INFORME TÉCNICO DE FISCALIZACIÓN AMBIENTAL

RELLENO SANITARIO EL MOLLE

DFZ-2020-364-V-RCA

JULIO 2020

Figura N°4. Superposición de imagen para los Canales Definitivos.

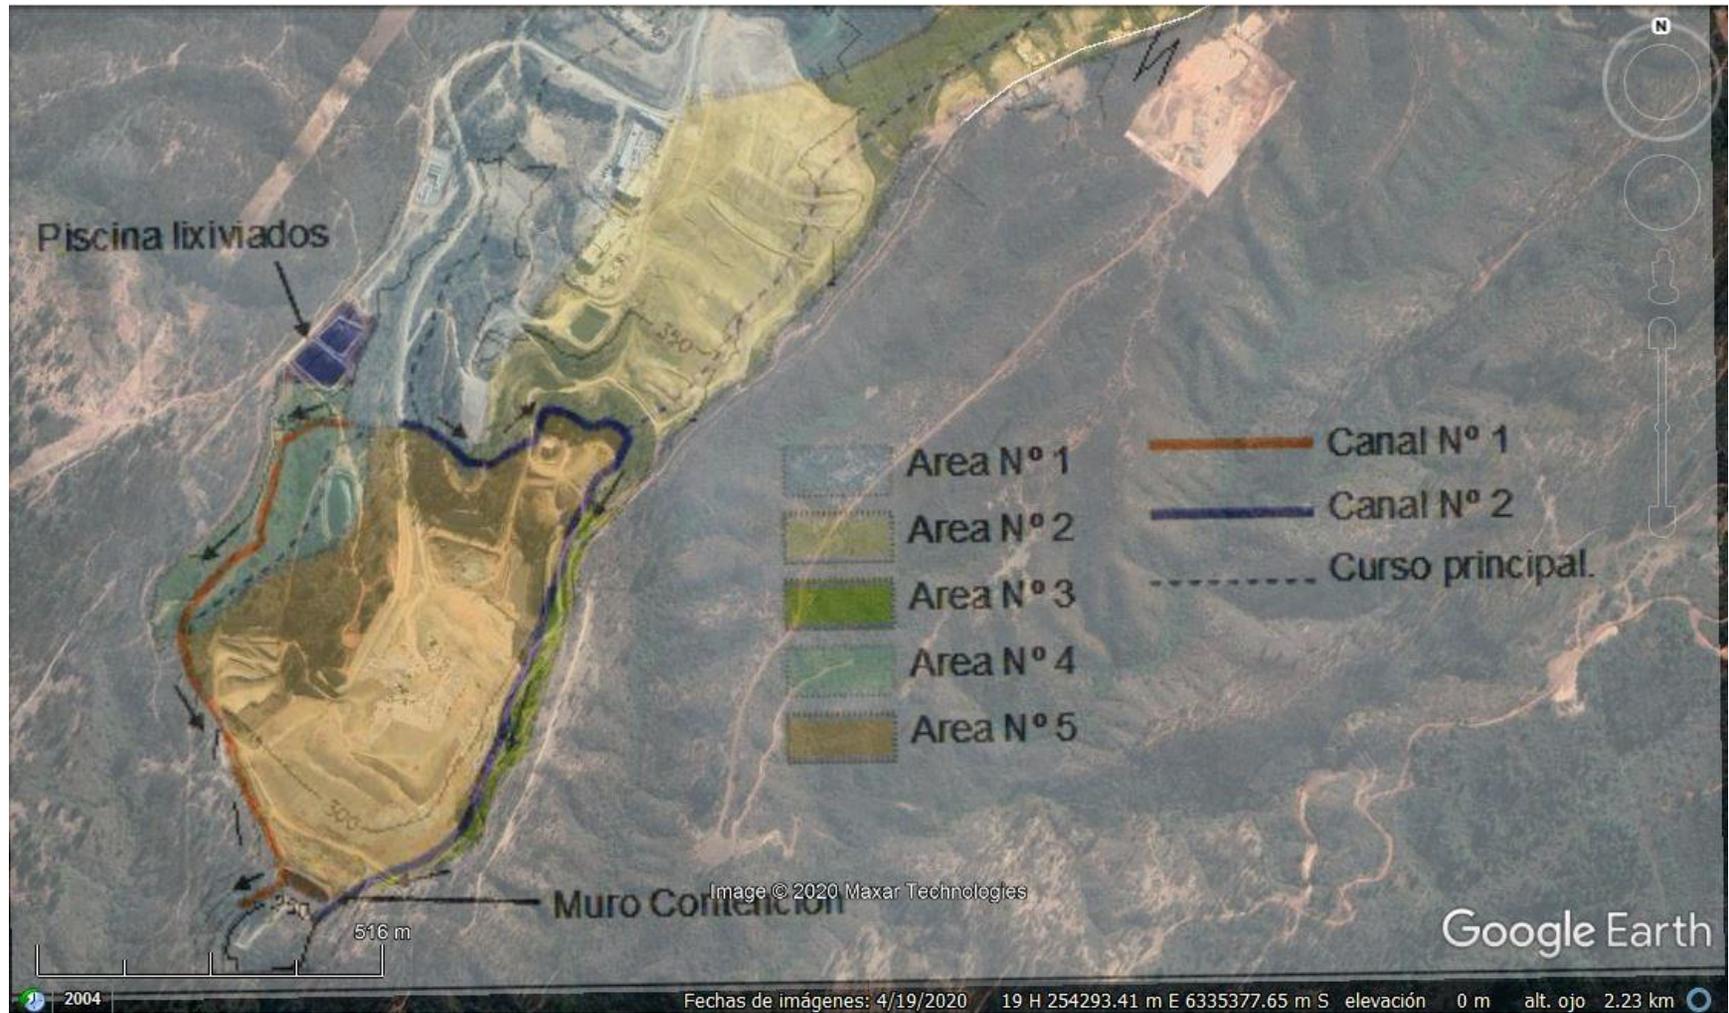
Este canal perimetral es identificado por el Titular como Canal poniente y corresponde al “Canal N°1”.(Figura N°4)

- La obra en su extensión inspeccionada NO presenta la geometría trapezoidal comprometida.
- Presenta obstrucción con residuos sólidos gruesos y embancamiento, que impiden el normal flujo de las aguas
- NO se cumple con el ancho de la base (entre 1 a 2 m de ancho)

- NO se cumple con la relación en Talud del canal entre la Vertical y Horizontal (V:H) (1:0,5), según estimación.

Este canal perimetral es identificado por el Titular como Canal oriente y corresponde al “Canal N°2”.(Figura N°4)

- La obra inspeccionada NO presenta la geometría trapezoidal comprometida.
- Se presentan obstrucciones con residuos sólidos y embancamiento en todo su extensión, que impiden el normal flujo de las aguas

- Hay sectores donde no se cumple con el ancho de la base ni con la relación (V:H) del Talud
- Existen sectores en este trayecto del Canal 2, en los cuales se instaló fosa plástica como desarenador que se encontró saturado y desbordado.(Fotografía 6)

- Desde el sector donde se habilita actualmente una nueva sección de Celda 3 con Geotextil y HDPE, hacia el poniente, este canal NO existe, está desaparecido y borradas evidencias de su existencia previa, producto de los trabajos relacionados con la implementación del Geotextil antes indicado y de la nula mantención de estos canales.(Fotografías 9 y 10).

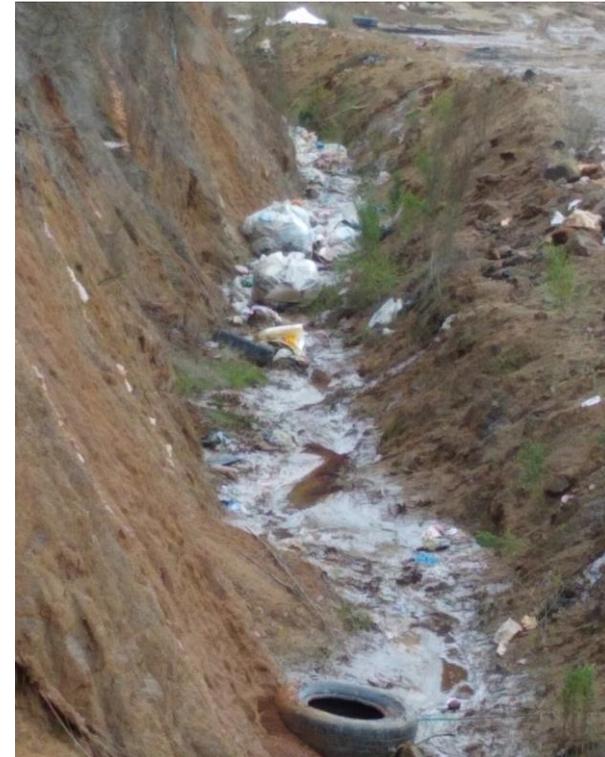
Durante el recorrido de aproximadamente 170 m por este sector, desde el punto de coordenadas (253.417 E; 6.334.848 N), y hasta el punto de coordenadas (253.347 E; 6.335.011 N) , se observa y constata lo siguiente: (Fotografías 1 y 2)

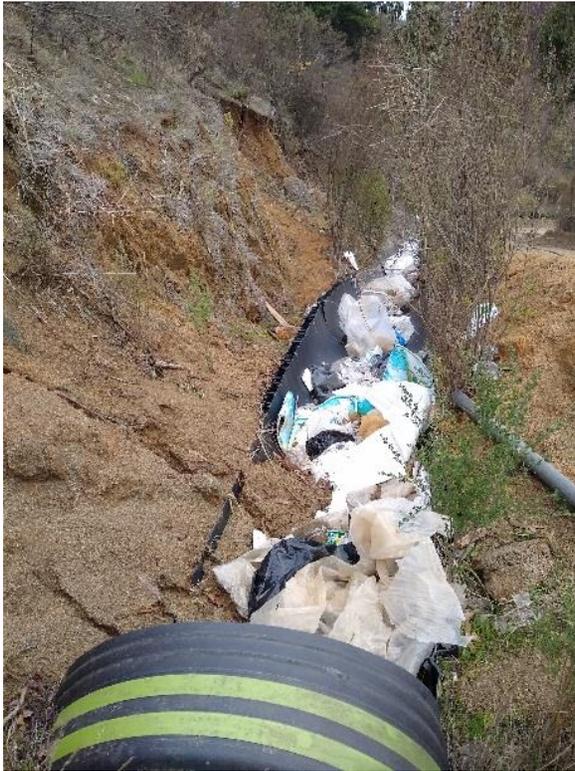
- En el sector del canal perimetral ubicado entre el muro del Relleno y el sector de bombas, se encuentra obstruido por residuos sólidos impidiendo el normal flujo de las aguas (Fotografías 3 y 4).

Figura N°5. Esquema de las Unidades Hidráulicas que aportan al proyecto

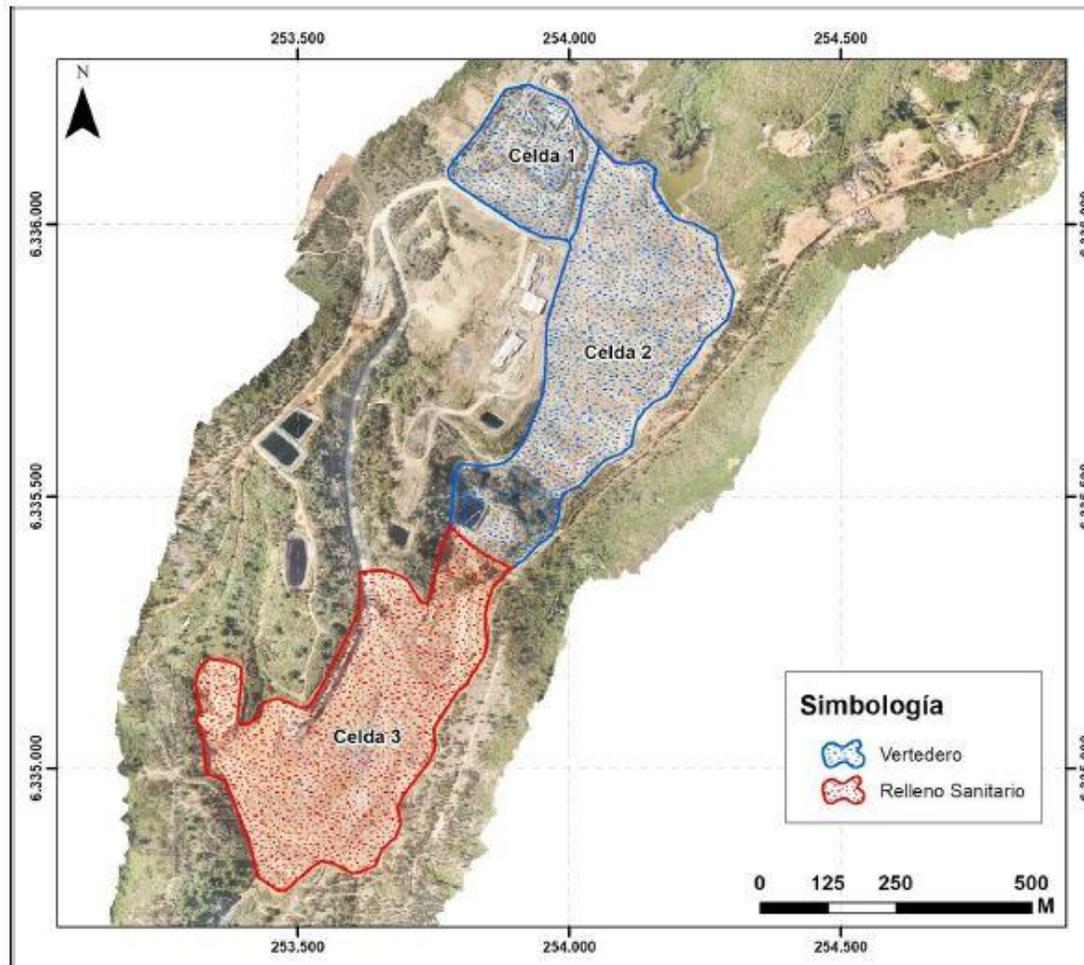
Según lo analizado en el documento propuesto, corresponden a medidas y acciones tendientes sólo a evaluar las actuales características ambientales del comportamiento de las aguas lluvias en la cuenca y sólo señala como medidas paliativas el mantenimiento de la red de canales existentes y no como acciones preventivas, como están comprometidas por el proyecto, la que señala como objetivo para estos canales ***“que las aguas precipitadas en la micro Cuenca, sean desviadas fuera del área de operación y no tengan contacto con los residuos depositados”***.

Es importante señalar también que no es posible descartar, a priori, que las propuestas del titular requieran permisos sectoriales o que constituyan una modificación de proyecto para efectos del SEIA.

- Según lo manifiesta el Titular en sus antecedentes, el cambio de administración y propiedad del Relleno Sanitario ha tenido como consecuencia la realización de un inventario de necesidades de mejora y cumplimiento ambiental de la faena, entre las que se encuentra el plan de aguas lluvia cuya acción ya ha iniciado a través de un Estudio Hidrológico, el cual ya fue adjudicado en el mes de mayo 2020.
- El área de estudio para el plan de manejo de aguas lluvias comprende dos macro unidades hidráulicas, la cuenca aportante que reúne al Ex Vertedero y la cuenca aportante que alberga al Relleno Sanitario (Figura N°5). Teniendo en consideración que ambas unidades hidráulicas tienen una condición de permeabilidad distinta, y que las necesidades en ambos serán distintas en términos de sus coeficientes de escorrentía, capacidad de infiltración, grado de compactación del suelo, pendientes, etc.

- Con el propósito de analizar los aportes de aguas subsuperficiales hacia el macizo se considera necesario ampliar la información existente esto es, evaluar el ciclo hidrológico en su conjunto incorporando no solo fuentes superficiales sino que también considerar aportes subsuperficiales, aportes del tranque valencia, evaluación de diseños hidráulicos, eventuales puntos de restitución de aguas, entre otros.
- Como medida paliativa, se han implementado medidas orientadas al mantenimiento de la red de canales existentes, esto es, gestionar su mantenimiento y limpieza durante el periodo invernal, incluyendo en este programa tanto al Relleno como al Ex Vertedero.

Figura N°6. Diagrama de funcionamiento del sistema de manejo de lixiviados

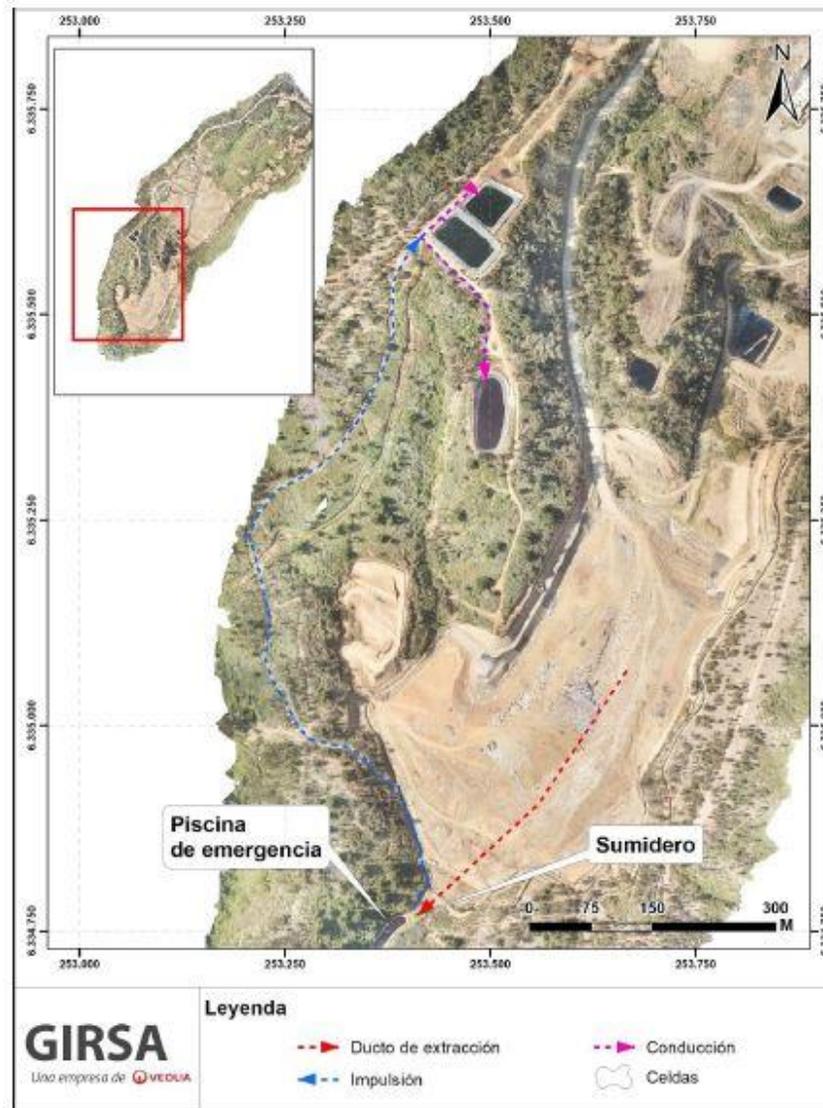
- La contingencia se inicia el día 17 de junio 2020 durante la mañana, y tuvo relación con falla que presentó tablero eléctrico que alimenta con energía el sistema de bombeo y la malla tierra. La causa probable de este desperfecto sería la intensidad de las lluvias de ese día. Paralelamente se activó plan que consistió en derivar los lixiviados hacia la piscina de emergencia de manera de acumular los lixiviados en forma gravitacional en esta piscina mientras se solucionaba la falla eléctrica. Pese al desperfecto del sistema de bombeo, en el sistema de manejo de lixiviados no se generó ningún tipo de derrame y no se evidenció esto durante la inspección, sólo se realizó trasvase temporal hacia la piscina de emergencia.

- Dentro de las medidas implementadas, se activó mecanismo de bombeo neumático manual que permite el trasvase de los lixiviados extraídos del macizo del Relleno hacia la Piscina de Emergencia y garantizar la estanqueidad del sistema de manejo de lixiviados mientras se resolvía la reparación del tablero eléctrico. El sistema manual implementado requiere de 2 operarios, con el monitoreo diario del funcionamiento de las bombas del sumidero y con la extracción del lixiviado desde la piscina de emergencia mediante bomba diafragma neumática durante 20 minutos cada 2 horas, la que bombea e impulsa los lixiviados hacia la piscina 1 en la parte alta del Relleno. (Figura N°6).

- Según lo informado por el Titular, la reparación del tablero eléctrico se llevó a cabo el día 25 de junio de 2020, quedando normalizada la situación y realizando en forma paulatina el vaciado de la piscina de emergencia hacia las piscinas de proceso del Relleno.

Figura N°7. Diagrama de Drenes de Pateo para evacuar lixiviados apozados.

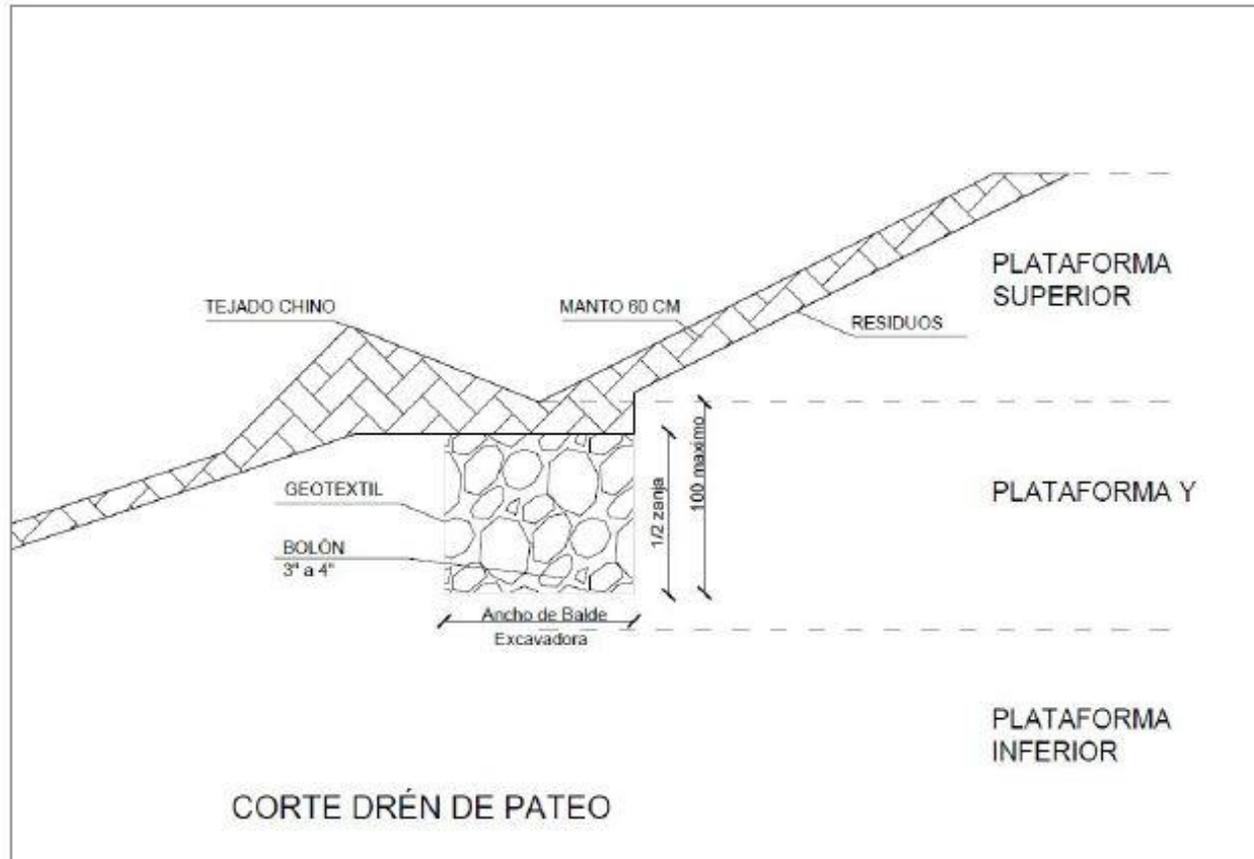
Del análisis de este documento y de las acciones señaladas, es importante indicar que:

- Esta propuesta no impide la generación de efectos negativos a corto plazo.
- Dada la envergadura de los trabajos y acciones, NO se descarta que necesite autorización sectorial para su ejecución u otro tipo de análisis mayor, ya que como lo indica puede generar asentamientos o inestabilidad en la masa de residuos.
- No se indica el destino de este nuevo volumen de lixiviados que requerirán traslado a un tercero autorizado, toda vez que no existe el sistema de tratamiento para los lixiviados, actualmente en la instalación.

Es importante señalar que respecto al manejo de estos afloramientos de lixiviados, se han generado efectos ambientales, toda vez que escurrimientos llegan al cauce natural, alterando la calidad de las aguas produciendo la contaminación de ellas.

<p>Hecho(s) constatado(s) durante la fiscalización:</p> <p>Durante la inspección y recorrido realizado, en sector del muro del Relleno donde se ubican las tuberías que distribuyen el gas y los lixiviados hacia la parte alta del Relleno, se constató la existencia de afloramientos de lixiviados en su superficie en varios sectores del talud del muro (Fotografías 19 y 20).</p> <p>Estos afloramientos de lixiviados, se encuentran contenidos con pretilas de tierra de antigua data, sin embargo no existen evidencias que se estén eliminando o que se estén impulsando o bombeando hacia el interior del relleno y por lo tanto estos afloramientos se manejan sólo por evaporación.</p> <p>Respecto a los afloramientos de lixiviados, durante la inspección se solicitó al Titular remitir Informe que dé cuenta de las acciones a implementar, para las mejoras en las condiciones actuales de estos afloramientos en el Relleno.</p> <p>En respuesta a este requerimiento, el Titular con fecha 30 de junio de 2020, remitió a esta Superintendencia antecedentes, acompañando documento denominado “Plan de Limpieza y Mantenimiento General” (ANEXO 4).</p> <p>Este documento del Titular propone y señala lo siguiente:</p> <ul style="list-style-type: none"> • La generación de afloramientos de lixiviados se explica por la existencia de presiones al interior del macizo, lo que estaría ocasionando bolsones de lixiviados o escurrimientos horizontales. • Esta dificultad se subsana mediante la inspección del macizo y alternativas de desgasificación y extracción de lixiviados. • Se construirán drenes denominados “Drenes de Pateo” (Figura N° 7) en la parte baja de los taludes y la conducción de lixiviados a nuevos puntos de infiltración, la perforación de pozos para la extracción forzada de lixiviados mediante bombeo. • Se han identificado 23 zonas para perforar, con el propósito de incorporar tuberías de las cuales será posible bombear los lixiviados almacenados en las capas intermedias del macizo, disminuyendo con esto la presión estática ejercida por el líquido hacia la masa de residuos, minimizando así la probabilidad de escurrimientos por vías preferenciales. • Esta planificación se encuentra en licitación su ejecución, y una vez adjudicado este servicio la extracción de lixiviados se realizará en forma alternada y paulatina de manera de no generar asentamientos abruptos. • Los Drenes de Pateo permitirán evacuar los lixiviados apoyados en pretilas hacia puntos de infiltración para ser conducidos al colector principal y posteriormente labores de escarpe y mantenimiento de cobertura.

Figura N°8. Comparación del estado en talud y terrazas del relleno entre agosto 2019 y abril 2020. Se evidencia aparición de residuos en talud y terrazas en frente no activo.

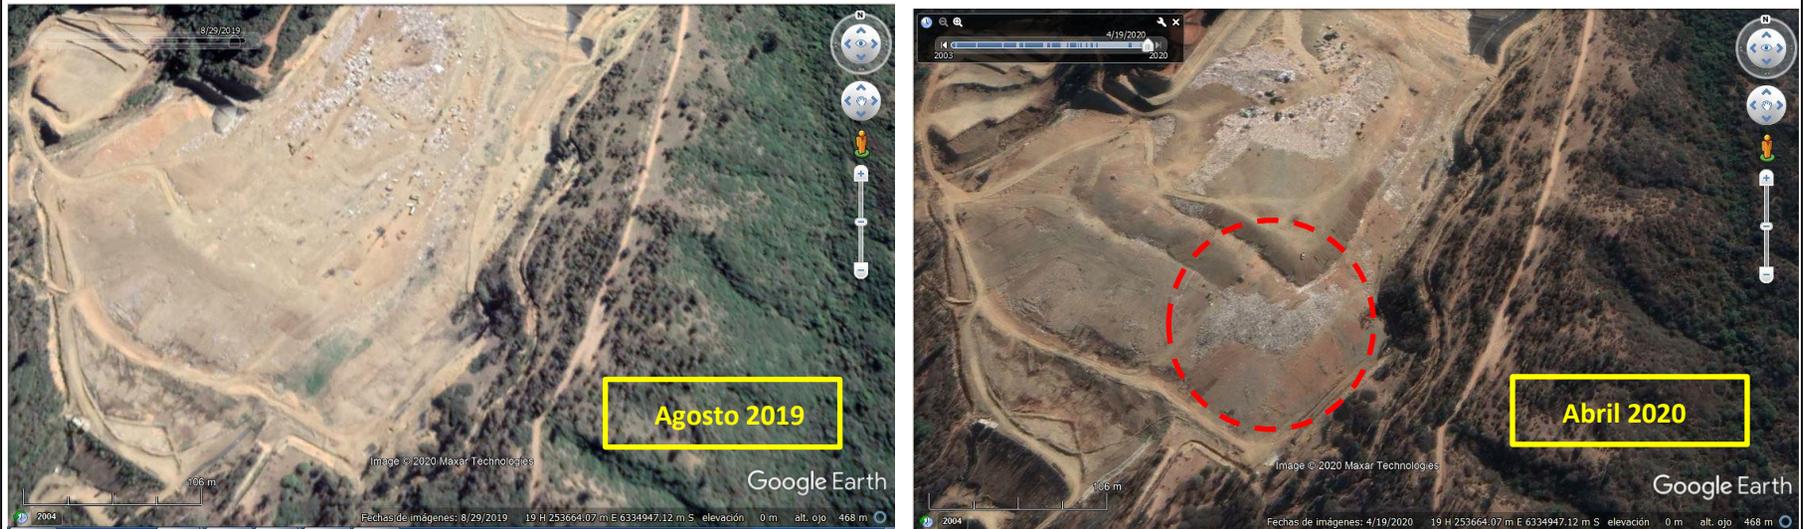
Es importante dar cuenta que estos hechos demuestran, que el titular NO se ha hecho cargo de los efectos ambientales negativos generados por el mal manejo de los residuos sólidos, los cuales al quedar expuestos al aire son atracción de vectores, por arrastre se dispersan a canales perimetrales y por ende se trasladan hacia fuera del predio.

Figura N°9. Ubicación y detalle de cada uno de los puntos de monitoreo para las aguas superficiales, subterráneas y lixiviado crudo.

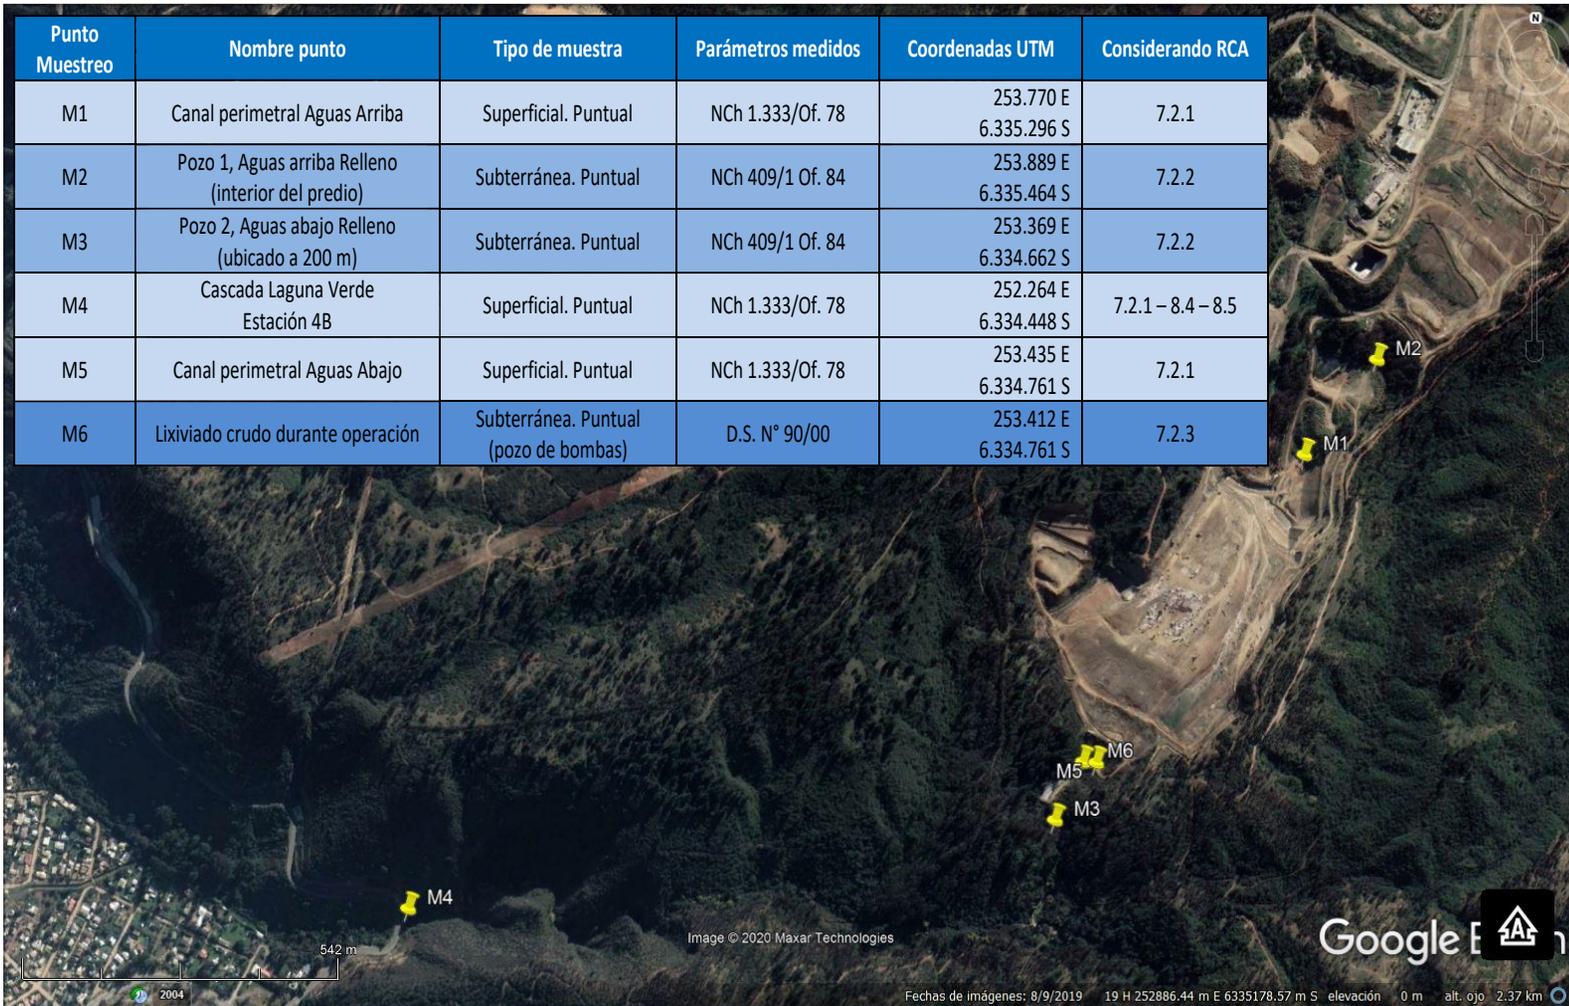
<ul style="list-style-type: none">• Se realizó el monitoreo en el punto establecido para ello según lo propuesto por el titular, de acuerdo a la Figura N°9.• El punto de monitoreo para los lixiviados crudos durante la operación es el correspondiente punto M6• Para los monitoreo del cuarto trimestre 2019 y primer trimestre 2020 se presentaron excedencias al D.S. 90/00 (Establecimiento emisor) en los parámetros: Aluminio (Al), Boro (B), Cloruro (Cl-), DBO₅, Hierro (Fe), Fósforo (P), Hidrocarburos volátiles (HCV), Índice de Fenol (IF), Manganeseo (Mn), Níquel (Ni), Nitrógeno Kjeldahl (NK), Poder espumógeno (PE) y Sulfato (SO₄²⁻).• Los monitoreos que presentaron parámetros con excedencias al D.S. 90/00 se presentan en la respectiva Tabla N°4.	
<p>Los resultados obtenidos muestran que el punto o estación evaluada no cumple con la calidad comprometida para este RIL como fuente emisora según el D.S. 90/00, y por lo tanto demuestra la necesidad de tratamiento. Tratamiento que no ha implementado a la fecha.</p>
